改善箇所説明図①

(代表機種 FD35N の例)

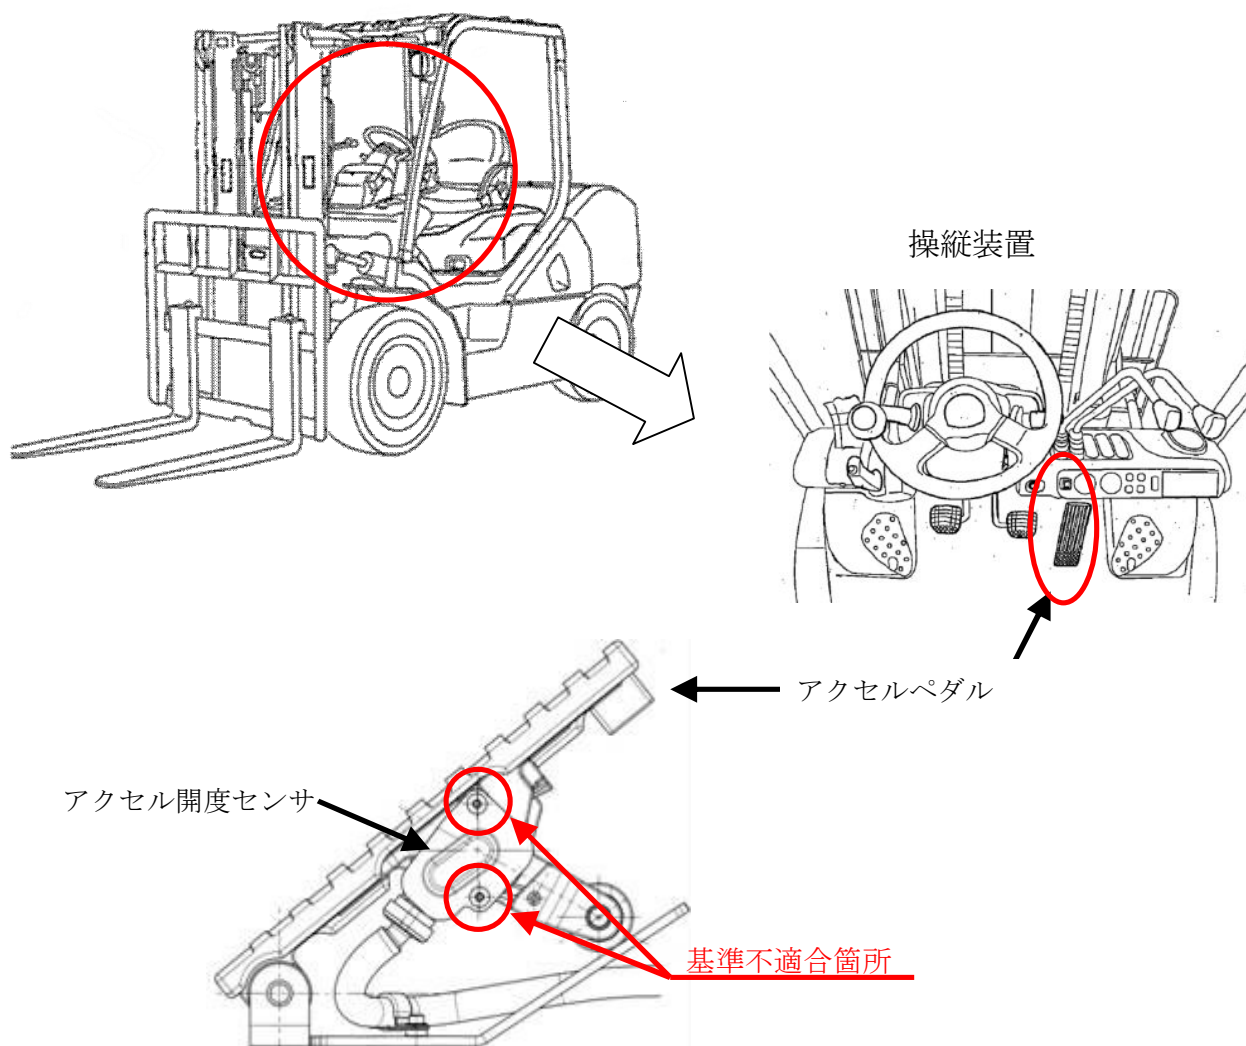
アクセルペダルに備えられているアクセル開度センサにおいて、取付けボルトの締付けトルクが不足しているものがあるため、そのままの状態で使用を続けると当該センサが脱落し、最悪の場合、アクセルペダルを踏んでもエンジン回転が上がらなくなるおそれがある。

改善措置の内容：全車両、アクセル開度センサ取付けボルトを正規トルクで締付ける。

識別：アクセル開度センサ部を白色ペイントで塗布する。
